**OGGETTO:** Parere regionale ex art. 63 L.R. 10/2010 nell'ambito del procedimento di VIA statale PNIEC-PNRR, Progetto "Impianto agro-fotovoltaico a terra della potenza nominale di circa 84 Mwp sito nel comune di Figline e Incisa Valdarno (FI) denominato "H2-Era Green Valley" e relative opere di connessione" nel Comune di Figline e Incisa Valdarno (FI) - [ID:10119], proposto da H2-Era Green Valley Srl. - **Trasmissione**

Parere regionale ex art. 63 L.R. 10/2010 nell'ambito del procedimento per il rilascio provvedimento unico ambientale (PUA) statale relativo al progetto "Impianto agro-fotovoltaico a terra della potenza nominale di circa 84 Mwp nel comune di Figline e Incisa Valdarno (FI) denominato: "H2-Era Green Valley e relative opere di connessione", proposto da H2-Era Green Valley

**RAPPORTO ISTRUTTORIO**

**OGGETTO:** Parere regionale ex art. 63 L.R. 10/2010 nell'ambito del procedimento di VIA statale PNIEC/PNRR, Progetto "*Impianto agro-fotovoltaico a terra della potenza nominale di circa 84 Mwp sito nel comune di Figline e Incisa Valdarno (FI) denominato "H2-Era Green Valley" e relative opere di connessione*" nel Comune di Figline e Incisa Valdarno (FI), proposto da H2-Era

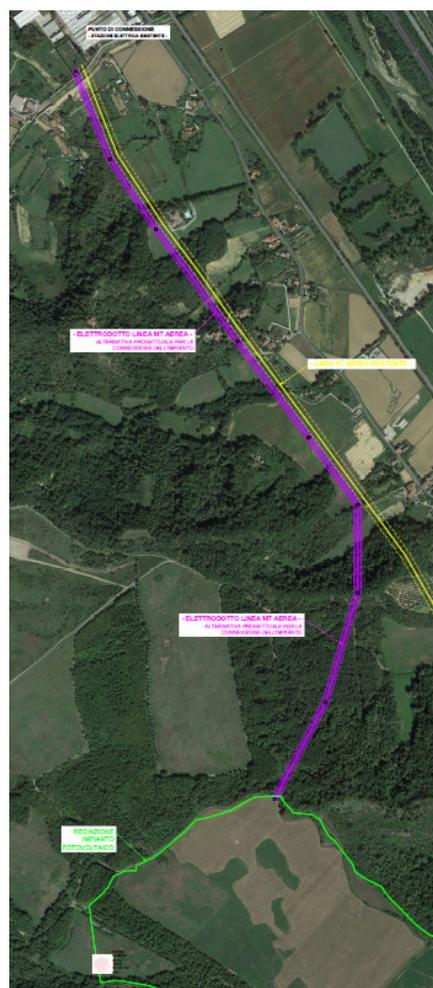
Vista l'interferenza dell'elettrodotto di collegamento con un'area (lotto C), attualmente in Concessione Mineraria, e sottoposta ad un progetto di recupero ambientale il proponente propone al caviodotto interrato l'alternativa di un elettrodotto aereo.
